快速建筑设计100例

100 Samples of Architecture Design Sketch

黎志涛 编著

前　言

例 15　南京夫子庙东市场小品设计

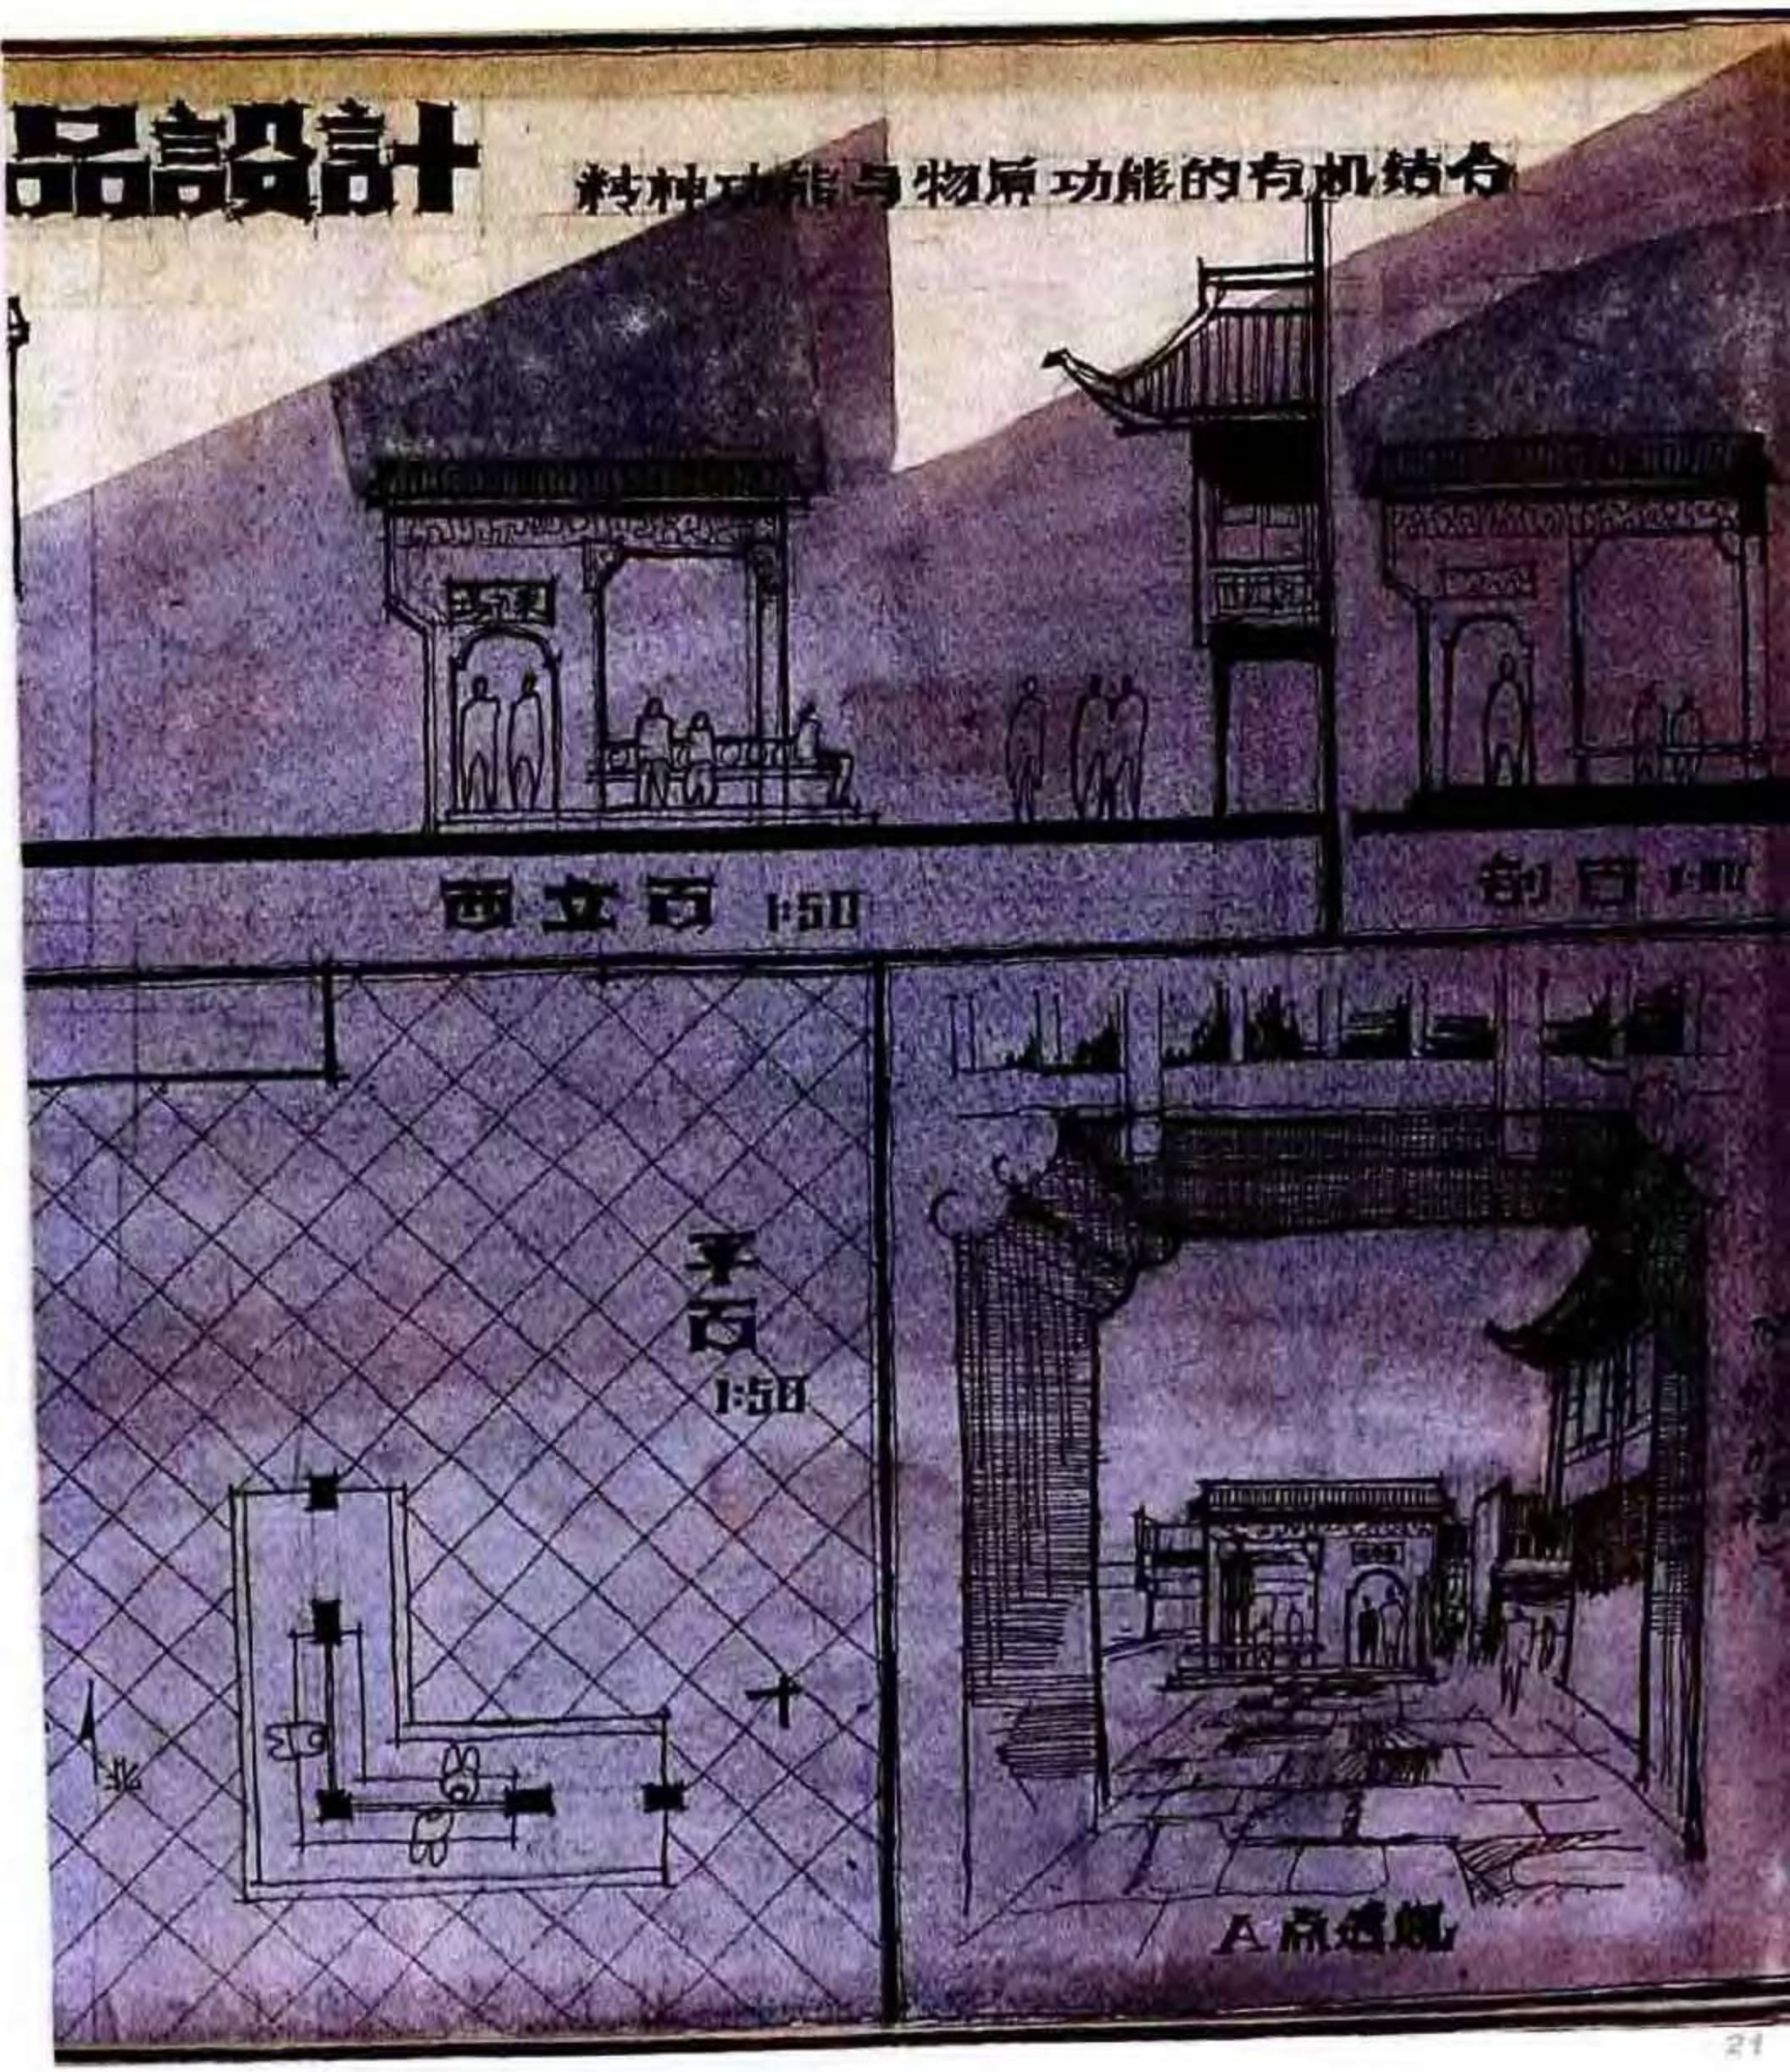
设计 —— 该小品定位将 L 形室外场地分割成两个较完整的空间，布点合理，但 L 形小品若能翻转呈 ⌟ 形，则与西侧的台阶可呈迎合关系。小品的建筑风格与周围环境协调。

表现 —— 版面构图匀称、紧凑。钢笔线条流畅，透视图画面完整，环境气氛表达充分。

例 17　水塔设计

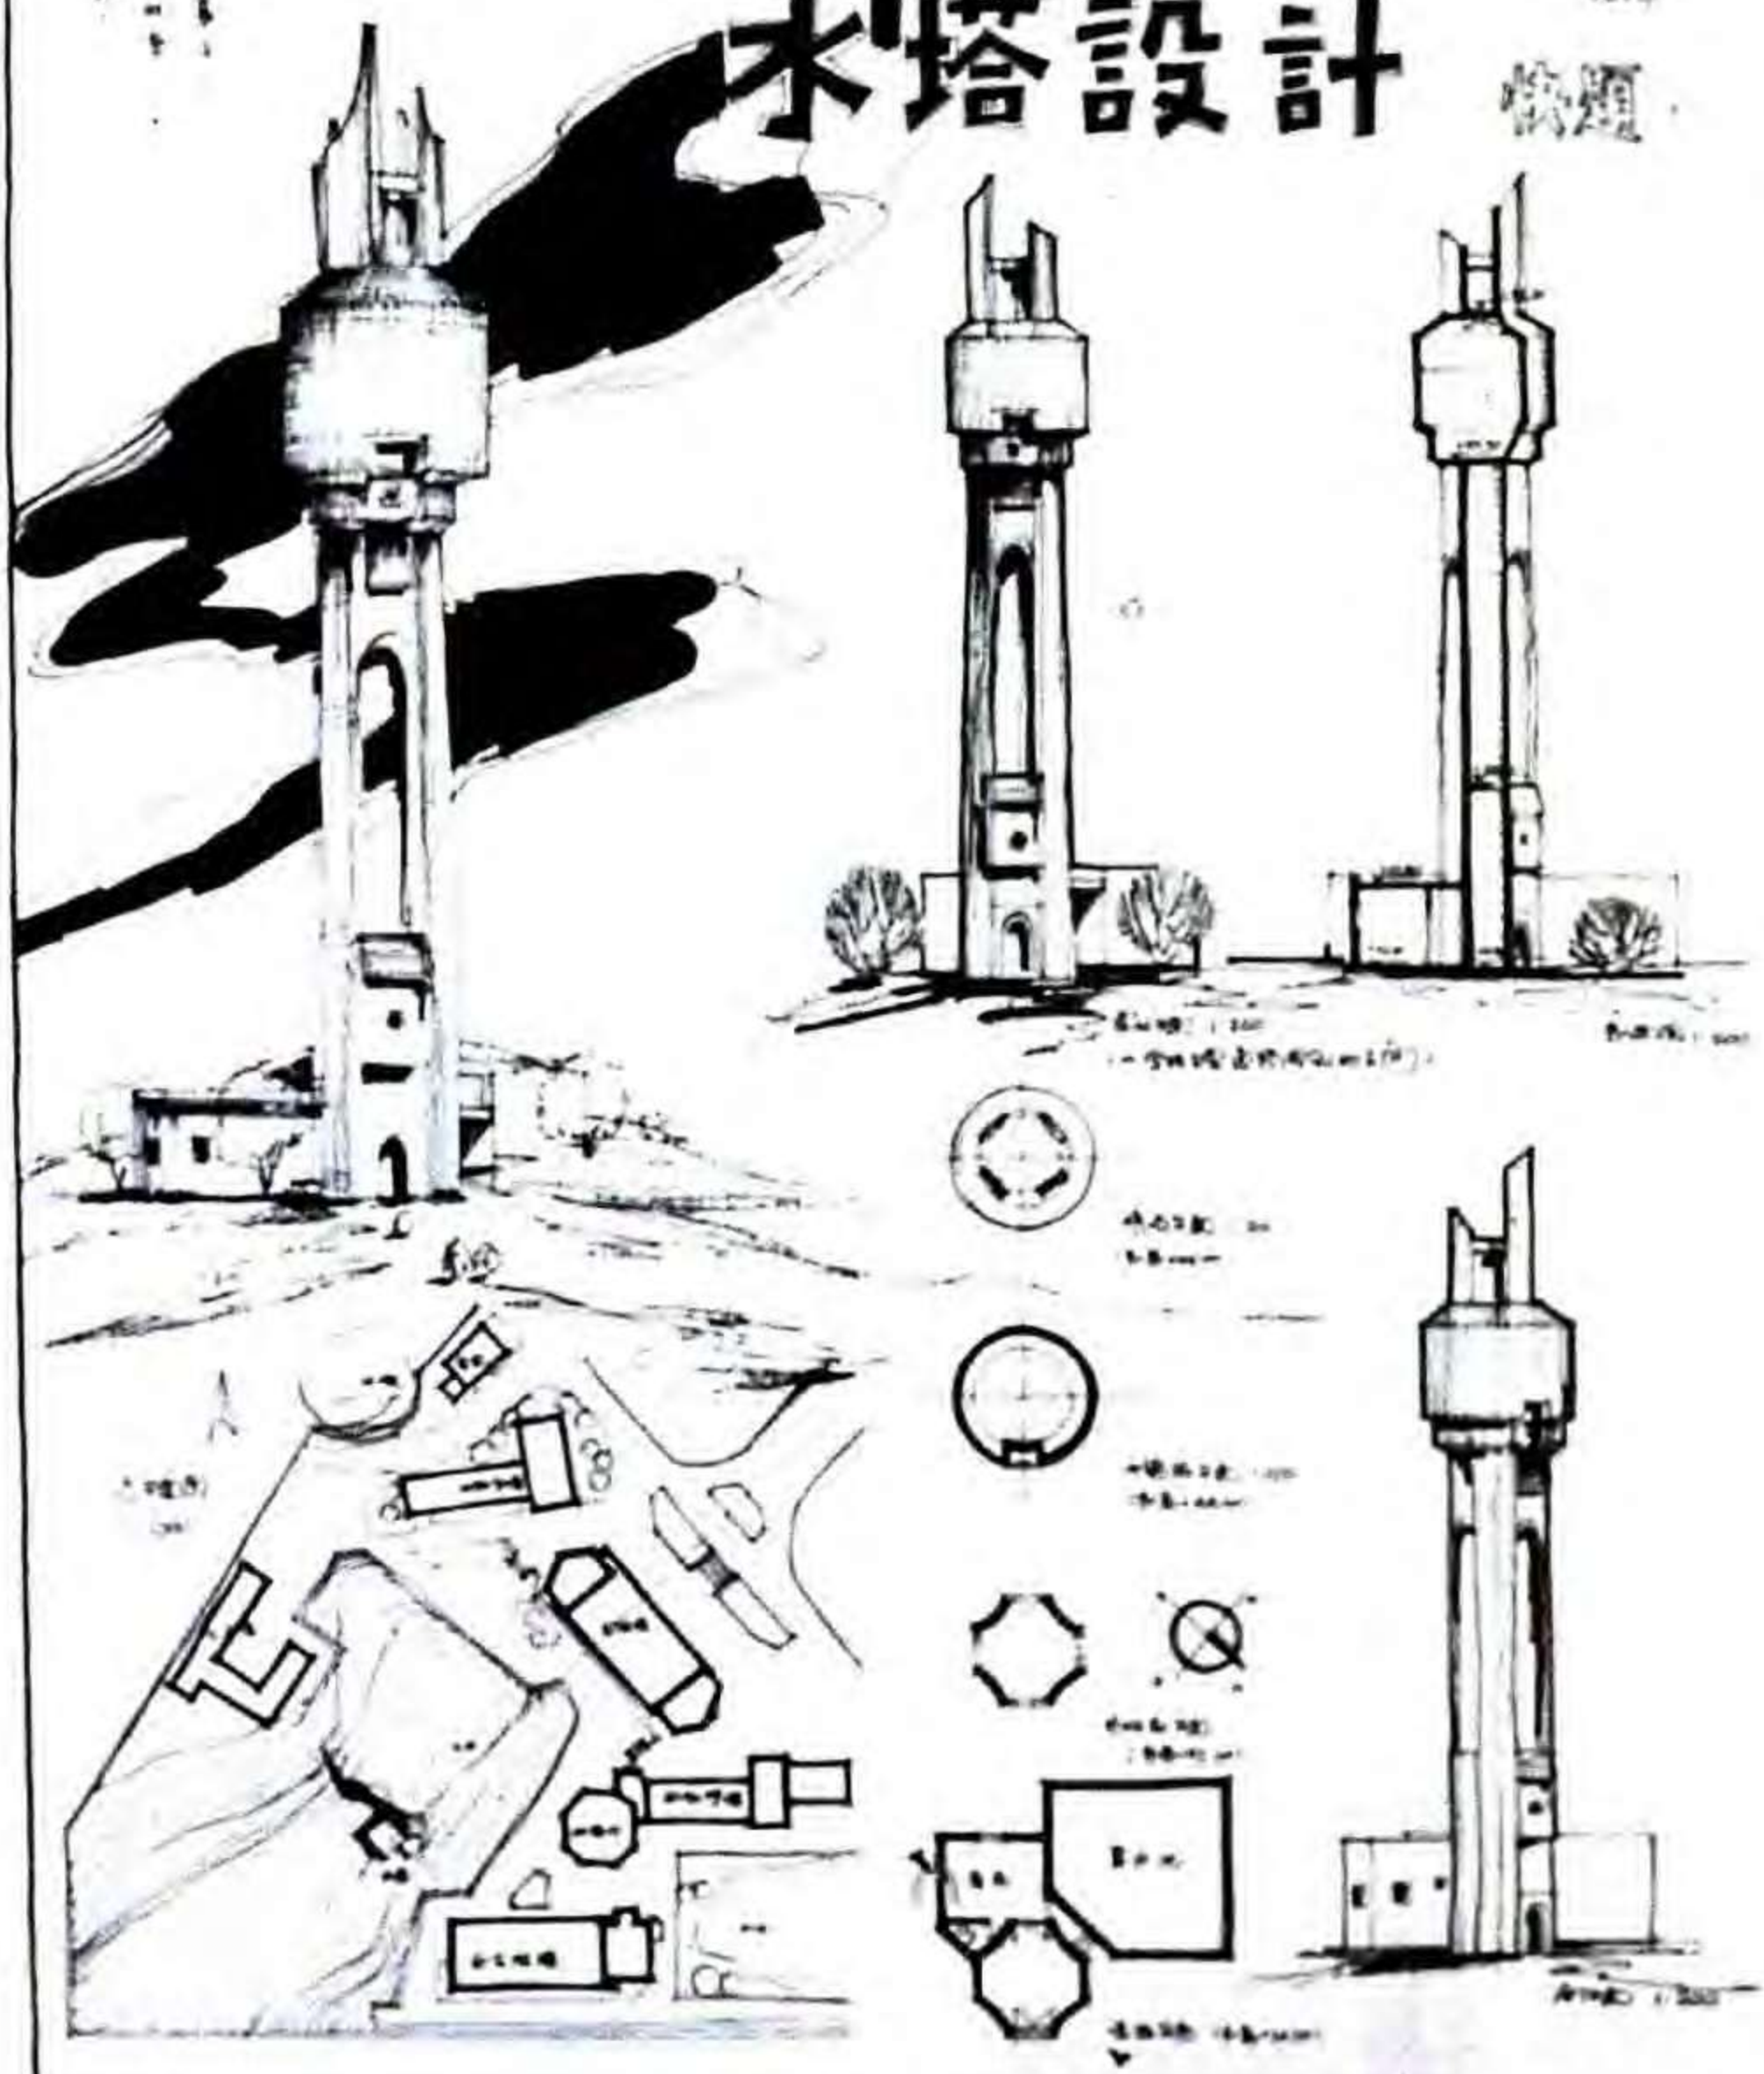
设计——该方案将水塔蓄水功能与造型设计很好地结合起来，采用透空塔身，不但可减小风荷载，而且使构筑物不显笨拙，水箱也打破传统形式。整个水塔比例尺度适宜。

表现——钢笔线条流畅，运笔娴熟，透视图以装饰性云朵及大块黑面对比水塔的挺拔。整个画面构图匀称，黑白对比强烈，效果突出。
